*Ministero dell' Ambiente
e della Sicurezza Energetica*

Oggetto: **[ID: 10383] Valutazione preliminare ai sensi dell'art.6, comma 9 bis del D.Lgs. 152/2006. Lavori di realizzazione delle rampe di collegamento tra l'Autostrada "Adriatica" A-14 "Bologna-Taranto" al km 741+332 e la S.S. 7 "Appia" al km 628+700.**
Nota tecnica.

Fig. 5 – Piano Paesaggistico Territoriale Regionale (Fonte: Lista di Controllo)

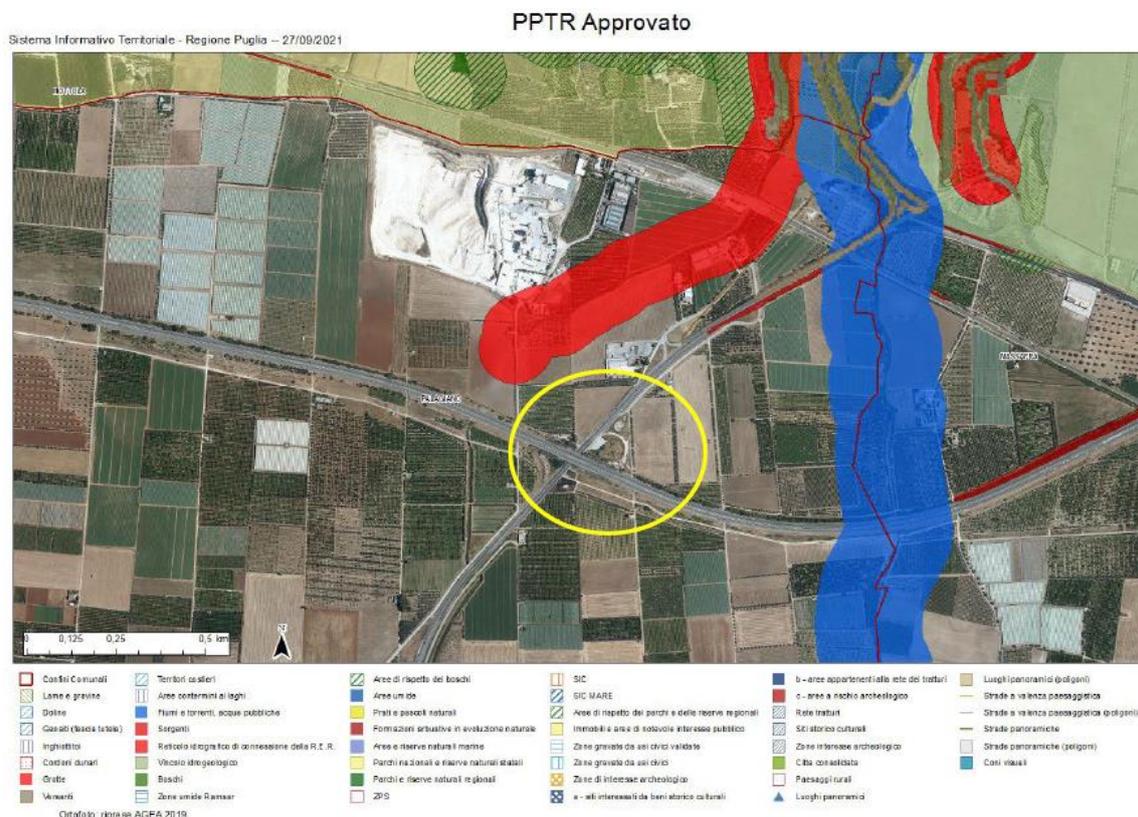
L'intervento dista oltre 1 km in linea d'aria dal SIC-ZPS IT9130007 e dal Parco Regionale delle Gravine, Fig. 5;
